CONVOCATORIA No. LO-011L5X002-N6-2015

“MANTENIMIENTO A SIETE PLANTELES DEL DISTRITO FEDERAL A, IZTAPALAPA I, IZTAPALAPA II, IZTAPALPA III, IZTAPALAPA IV, TLALPAN I TLALPAN II Y VENUSTIANO CARRANZA I”

ACTA DE JUNTA DE ACLARACIONES

(22 de Mayo de 2015, 10:00 Horas)

GUARNICION DE CONCRETO

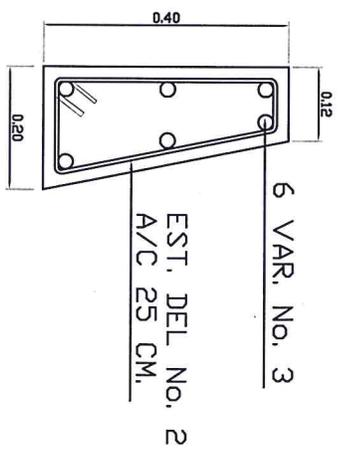
EMPRESA: MBG &JMC CONSTRUCCIONES, ESTRUCTURAS Y MANTENIMIENTO, S.A DE C.V.	PREGUNTA 5.- EN EL CATÁLOGO DE CONCEPTOS DEL PLANTEL IZTAPALAPA I EN EL CONCEPTO 11-001, GUARNICION DE CONCRETO PERIMETRAL APARENTE UNA CARA EN SECCION TRAPEZOIDAL, CONCRETO HECHO EN OBRA CON MAQUINA REVOLVEDORA F'C= 200 KG/CM2, AGREGADO MAXIMO 3/4", EN SECCION DE 20 CMS. DE BASE, 12 CMS. DE CORONA Y UNA ALTURA DE 40 CMS. REFORZADA CON 6 VARILLAS DEL NO. 4 (3/8") Y ESTRIBOS DEL # 2 @20 CMS, SE DEBERA CONSIDERAR DEJAR LA PREPARACION PARA ANCLAJE DE ARMADO Y COLADO DE LOSA. 3(3/8") Y ESTRIBOS DEL NO. 2 (1/4")A CADA 25 CMS; INCLUYE: CHAFLANES LECHO SUPERIOR,CIMBRA, DESCIMBRA, DIESEL O ACEITE QUEMADO, TRASLAPES 40 DIAMETROS, DOBLECES, ESCUADRAS, DESPERDICIO, ALAMBRE RECOCIDO DEL # 18, CURADO CON CURAFEST ROJO O SIMILAR, MATERIAL, HERRAMIENTA Y MANO DE OBRA. P.U.O.T. PREGUNTA: ¿SE SOLICITA EL DETALLE DEL ARMADO DE LA GUARNICIÓN YA QUE EXISTE UNA DISCREPANCIA EN LO QUE INDICA EL ALCANCE DE DEL ACERO DE REFUERZO DEL NÚMERO 3,4 Y 2?

RESPUESTA: SE ANEXA CROQUIS DEL ARMADO DE LA GUARNICIÓN. PARA ESTE CONCEPTO DE DEBERÁ CONSIDERAR GUARNIZACIÓN EN SECCIÓN DE 20 CMS DE BASE, 12 CMS DE CORONA Y UNA ALTURA DE 40 CMS REFORZADA CON 6 VARILLAS DE 3/8" Y ESTRIBOS DE 1/4" A CADA 25 CMS.

EMPRESA: MBG &JMC CONSTRUCCIONES, ESTRUCTURAS Y MANTENIMIENTO, S.A DE C.V.	PREGUNTA 10.- EN EL CATÁLOGO DE CONCEPTOS DEL PLANTEL IZTAPALAPA III PARA EL ARMADO DEL ACERO DE REFUERZO. PREGUNTA: ¿SE SOLICITA SE HAGA ENTREGA DEL DETALLE DE ARMADO DE ACERO DE REFUERZO PARA LA ZAPATA DE CIMENTACIÓN PARA DESPLANTAR LA BARRA PERIMETRAL?
RESPUESTA: SE ANEXA CROQUIS DEL ARMADO DE LA ZAPATA.

CANCEL COMERCIAL DE ALUMINIO ANODIZADO NATURAL DE 3" TIPO BOLSA

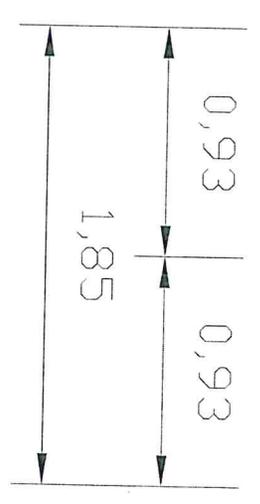
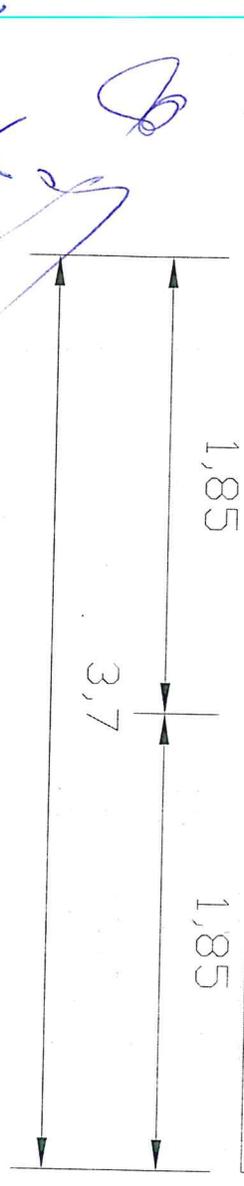
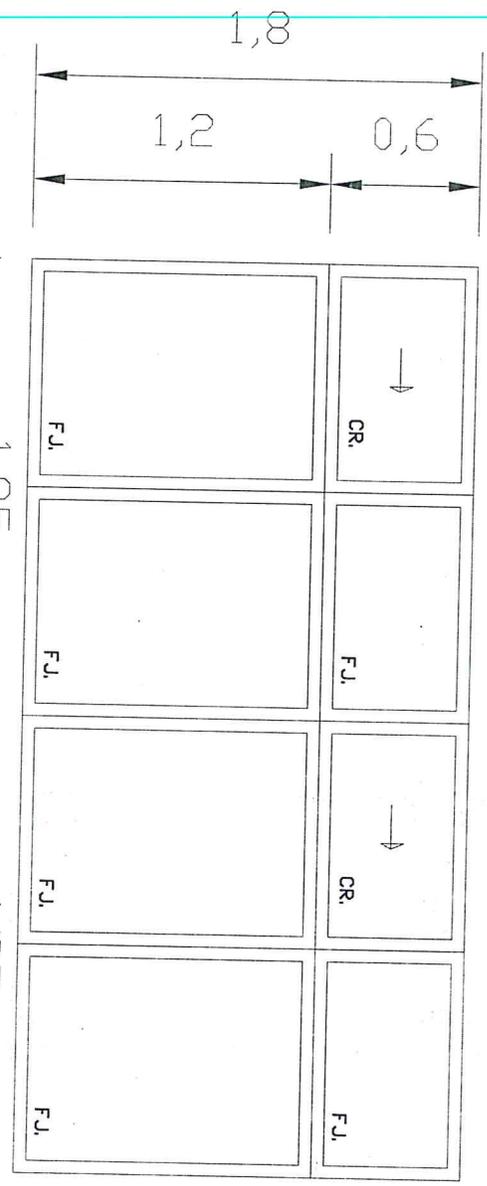
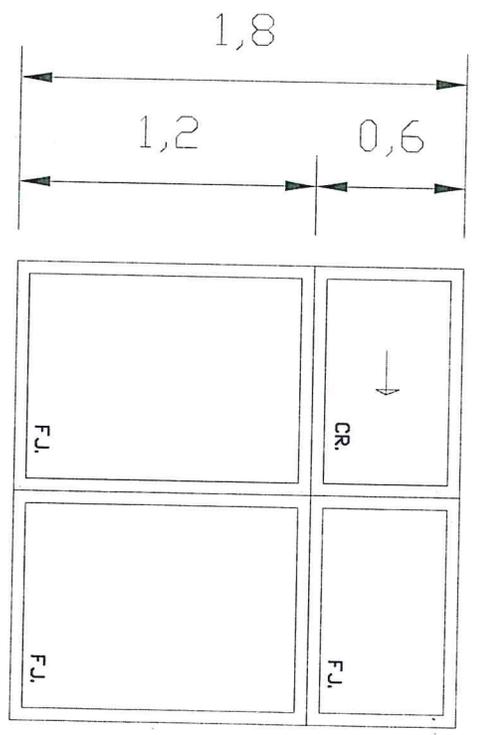
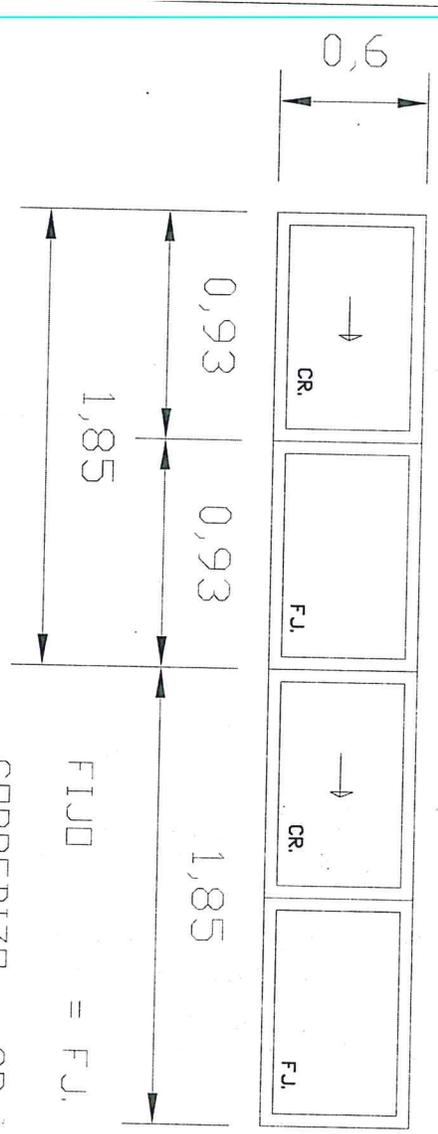
7. PARA EL CASO DE QUE “**EL LICITANTE**” ENTREGUE SU PROPOSICIÓN DE MANERA PRESENCIAL, ÉSTA DEBERÁ SER ENTREGADA TAMBIÉN EN FORMA MAGNÉTICA MEDIANTE USB O EN CD, EL MISMO DÍA DEL EVENTO CONTENIENDO TODOS Y CADA UNO DE LOS DOCUMENTOS ENTREGADOS. PARA LO CUAL SE DEBERÁ PRESENTAR UN ARCHIVO POR CADA ANEXO EN FORMATO PDF (ACROBAT READER) PREFERENTEMENTE, Ó BIEN (MICROSOFT WORD Ó (MICROSOFT EXCEL).”, ES IMPORTANTE SEÑALAR QUE SI LOS ARCHIVOS PRESENTADOS EN MEDIO MAGNÉTICO NO SE PUEDAN ABRIR EN EL ACTO DE PRESENTACIÓN Y APERTURA DE LAS PROPUESTAS POR CAUSAS ATRIBUIBLES A “**EL LICITANTE**” (CD DAÑADO, ARCHIVOS DAÑADOS, INFECTADOS POR ALGÚN VIRUS INFORMÁTICO, ETC.), SE DARÁN POR NO PRESENTADOS Y ESTE HECHO SERÁ MOTIVO DE DESECHAMIENTO DE LA PROPOSICIÓN). -----
8. SE ANEXA CROQUIS DE MODULACIÓN DE CANCELERÍA DE ALUMINIO PARA EL PLANTEL VENUSTIANO CARRANZA I.-----
